ガラス固化試験再開に向けての原燃報告書に対する疑問点

2010年10月25日 美浜の会

六ヶ所再処理工場では、商業運転に入る前の実廃液を用いた試験（アクティブ試験）が行われている。そのうちのガラス固化試験は、白金族の堆積という本質的問題のために、2008年10月末から2年間停止している。廃液に含まれる核分裂生成物である白金族が析出し、炉底に沈降・堆積し、ガラス材を熱するべき電流を自らに引きつけるため、ガラス材の熔融が不十分になって流下が妨げられるという問題である（第1図）。

第1図 ガラス熔融炉-白金族の堆積

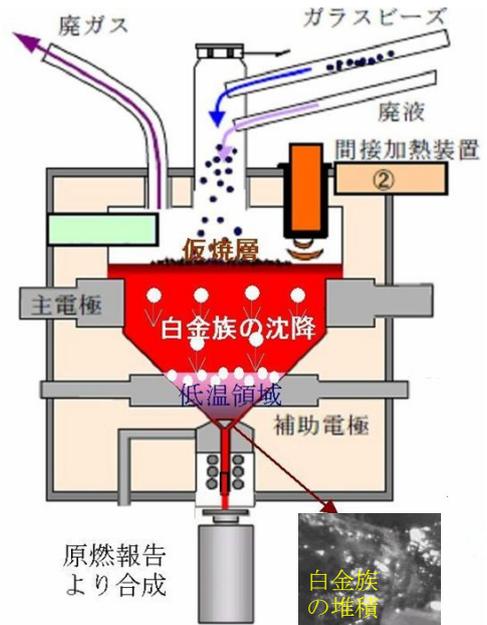
肝心な点は、ガラス温度が的確に把握できていなかったことの本質的原因は何かという点にある。原燃は仮焼層（第1図参照）の影響だというのが、なぜ仮焼層がそれほど大きな影響を与えるのかという原因やその法則性は示されていない。ただ、温度計の増設で対処するというだけなのだ。このまま無理に試験を再開すれば、白金族が三度目の堆積をすることは目に見えている。

第2図 ガラス温度計の増設（2010.9.8 原燃報告より）

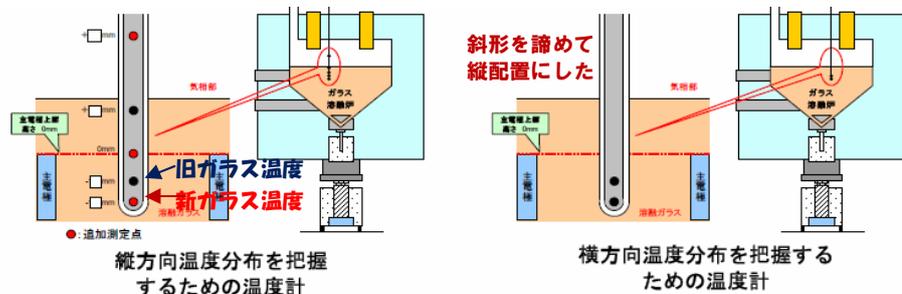
10月試験の後に実施したKMOCという実物大の模擬試験で初めて判明したのだという。そのために、これまでの温度計より少し下の位置に温度計を増設し、その指示値を改めて「ガラス温度」と指名し（第2図）、それに基づいて電流制御する。この方式の妥当性を確かめるために、試験を初めからやり直す。すなわち、放射能を含まない模擬廃液を用いる化学試験というずっと前に修了したはずの段階にまで立ち戻るのだという。しかも、これまでのA熔融炉ではなく、「実廃液の影響を受けていない」B熔融炉を用いて試験をやり直すのだと原燃はいう。

日本原燃のKMOC試験を踏まえた判断では、これまで「ガラス温度」と定義した温度指示値が、実は炉内の温度状態を代表してはいなかったため、電流制御が的確にできなかったのだという。そのため温度計を増やし、特に今の代表温度計より少し下の位置に新設する温度計を代表に任命するという（第2図）。

第3図 フランスのガラス溶融炉の方式(AVM法)
核燃料サイクル開発機構
研究開発課題評価委員会報告書(2004年7月)
参考資料4より

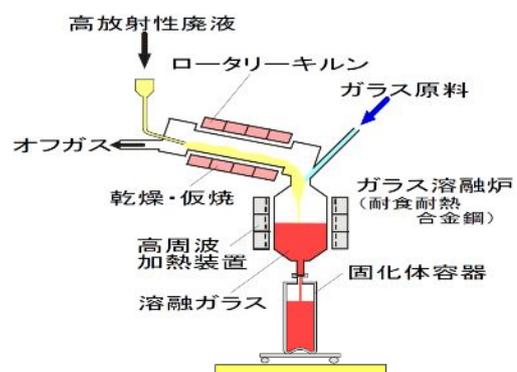
肝心の制御対象であるガラス温度が仮焼層の影響で大きく揺れ動くことを原燃は認めている。仮焼とは、フランス方式では、廃液を炉に注ぐより前の段階で水分やオフガスを飛ばす過程である(第3図)。炉に注がれるときの廃液はすでに乾燥した粉末状になっている。また、東海1号溶融炉では、炉に入れる直前に濃縮器が置かれ、廃液の水分を減らすばかりか濃度調節も行われていた(第4図)。ところが、原燃の炉ではコスト

第4図 東海1号炉の廃液供給プロセス
原燃の溶融炉の廃液供給プロセスでは濃縮器を外している
2008年6月11日付原燃報告書・添-1-(2/9)より

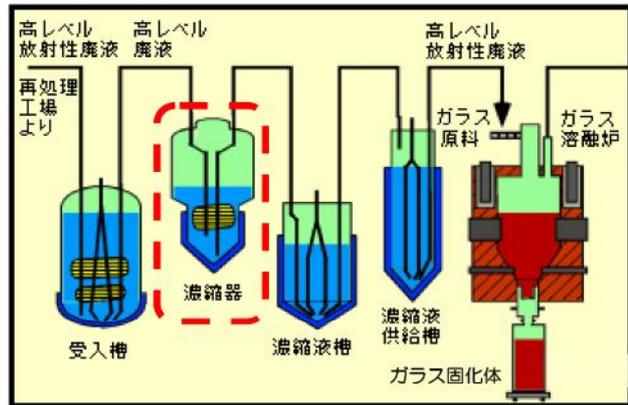
を理由に濃縮器が設計段階で省かれてしまったのだ。そのため、大量の水分や揮発性物を含む廃液が溶融ガラスの上部に注がれて層を形成し、ガラスの熱で蒸発や揮発を起こす。すなわち、炉内のガラス面上部に仮焼層が形成されている（第1図）。

第5図 東海1号試験

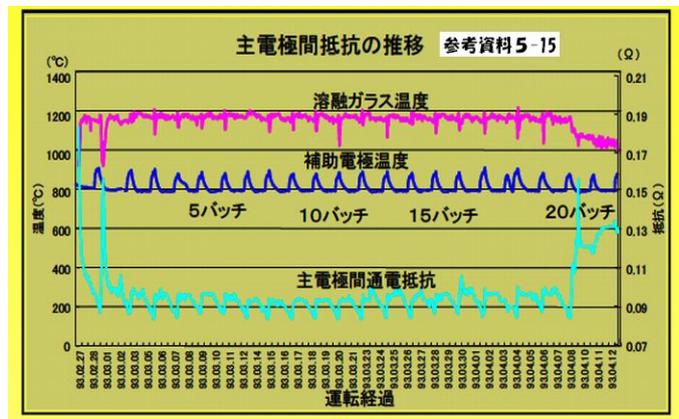
この場合、ガラスの熱は蒸発熱・揮発熱となって仮焼層に奪われる。すなわち仮焼層は保温用の「落とし蓋」ではなく、逆にガラス熱を積極的に奪う働きをしているのだ。事実、ガラス温度計の位置より下部の温度の方がより高い（第7図のKMOC試験参照。また別に、9月8日原燃報告・再WG44-8の26頁のグラフでは、炉上部の位置でガラス温度が急速に低下している）。しかも蒸発やガスの発生は時間的・場所的に不規則に起こり、おそらくその影響でガラス温度は事実としてランダムと言えるほどに激しく揺れ動いている（第6図）。ちなみに、事前の濃縮過程をもつ東海1号溶融炉のガラス温度の動きを見ると、主電極間の電流が定期的に切られる影響で変動してはいるものの、原燃のようなランダムな動きは見られず、変動幅も比較的小さいことが分かる（第5図）。

第7図 KMOC試験

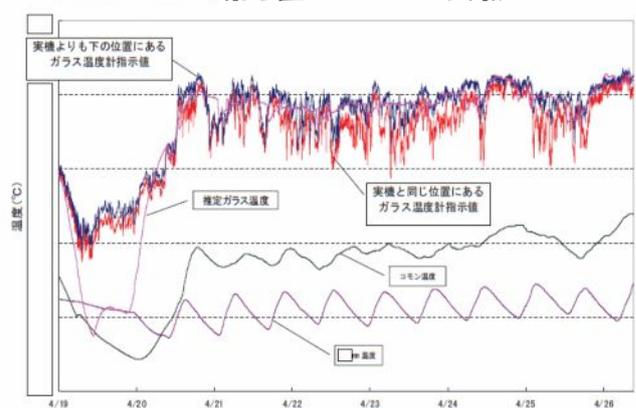
この温度計増設位置に関連する測定温度計のバラツキの原因について、日本原燃は次のように答えている（9月22日再処理WG議事概要）。「測定温度のバラツキは、ホットスポットや仮焼層の状態変化による影響が原因と考えている」。「同じ温度計の位置でもホットスポットや仮焼層の状態変化の影響によって大きく温度が違うので、いくつかの測定温度を見ながら運転管理を行う」。実際、ガラス温度は時間的に激しくほとんど不規則に揺れ動いているが、その原因は仮焼層の影響にあることを原燃は認めている。そればかりか、温度計の指示値の傾向が場所によっても異なっている（後の第7図参照）。
